## RESOLUCION No.

### POR MEDIO DE LA CUAL SE ADOPTAN UNAS DETERMINACIONES

Que mediante Correspondencia interna No. CI-01811-2025 del 16 de octubre de 2025, la subdirección General de servicio al cliente de Cornare solicita a la Regional Porce Nus adelantar la revisión y evaluación técnica delegada por competencia del anexo denominado “Planos y diseños de la obra de captación, control y reparto Q. La Mina – Granja Porcícola La Juliana”, el cual

Imagen 2. Porcícola La Juliana. 2025. Plano de la obra de regulación de caudal con vertedero triangular para la captación de la fuente hidráulica "La Mina".

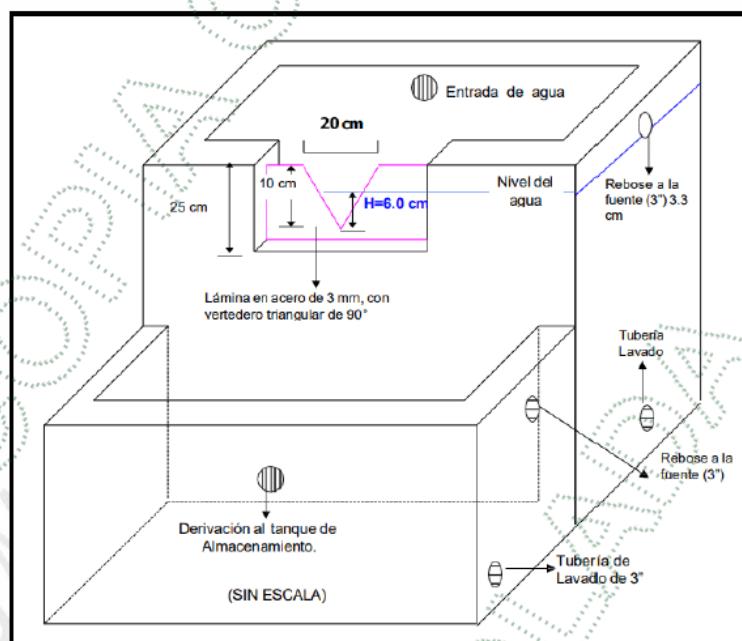
- El vertedero triangular constituye un elemento fundamental para la medición, regulación y control de caudales en sistemas de captación superficial. Su geometría permite obtener lecturas más precisas para caudales bajos y moderados, lo que favorece la gestión eficiente del recurso hídrico, el cumplimiento de los caudales concesionados y la protección del régimen natural de la corriente. En este caso el diseño presentado **NO CUMPLE** con garantizar el flujo del agua en la cantidad otorgada, puesto que conforme al cálculo del caudal que pasa por la pared del vertedero este se excede en 0,043 L/s, a lo que se debe recordar que la captación del agua debe ser igual o inferior al caudal otorgado, que para esta fuente corresponde a 1,247 L/s.

$$Qv = Cd * \frac{8}{15} * \sqrt{2g} * \tan \frac{\theta}{2} * h^{5/2}$$

$$Qv = 0,62 * \frac{8}{15} * \sqrt{2(9,8)} * \tan \frac{90}{2} * 0,06^{5/2}$$

$$Qv = 0,00129 \text{ m}^3/\text{s}$$

- Debido a lo anterior se hace necesario ajustar el diseño y en su defecto la obra de control de caudal, ya sea disminuyendo la carga sobre el vertedero (H) o reduciendo el ángulo del mismo, de manera que el caudal regulado corresponda al otorgado. Así mismo se deberá asegurar que el vertedero de excesos o la altura de la tubería de excesos permita mantener el nivel de la lámina de agua a la altura que pasará por el vertedero triangular sin que esto represente una captación de agua mayor a la concesionada.

- El análisis técnico realizado a la obra de captación proyectada para la Granja Porcícola "La Juliana" evidenció que, si bien se presentó un diseño formal compuesto por plano estructural y memorias de cálculo, éste no garantiza adecuadamente la regulación del caudal concesionado para la fuente "Nacimiento La Mina". La infraestructura propuesta incorpora un vertedero triangular como dispositivo de control hidráulico, elemento ampliamente utilizado para la medición y derivación de caudales en

captaciones superficiales. Sin embargo, conforme a los cálculos el caudal descargado a través del vertedero excede en 0,043 L/s el valor autorizado, superando el límite máximo de 1,247 L/s establecido en el permiso ambiental.

- Este incumplimiento técnico implica la necesidad de realizar ajustes en la geometría o en las condiciones operativas del vertedero con el fin de garantizar que la captación se mantenga dentro del caudal otorgado.

Entre las alternativas de corrección se plantea la disminución de la carga hidráulica sobre la cresta (H) o la reducción del ángulo del vertedero, medidas que permitirían calibrar el dispositivo para asegurar una derivación precisa y compatible con las condiciones bajo las que se otorgó el permiso ambiental. Asimismo, será indispensable verificar que el sistema de excesos conserve la lámina de agua en el nivel requerido sin inducir captaciones superiores a las autorizadas.

**ARTÍCULO SEGUNDO: REQUERIR** al señor **RUBÉN DARÍO GÓMEZ AGUDELO** identificado con cédula de ciudadanía No. 98.506.571, para que, en un plazo de 15 días hábiles, contados a partir de la notificación del presente acto administrativo, ajustar el diseño de la obra de captación y control de caudal presentada a Cornare garantizando la derivación de un caudal igual o inferior a 1,247 L/s.
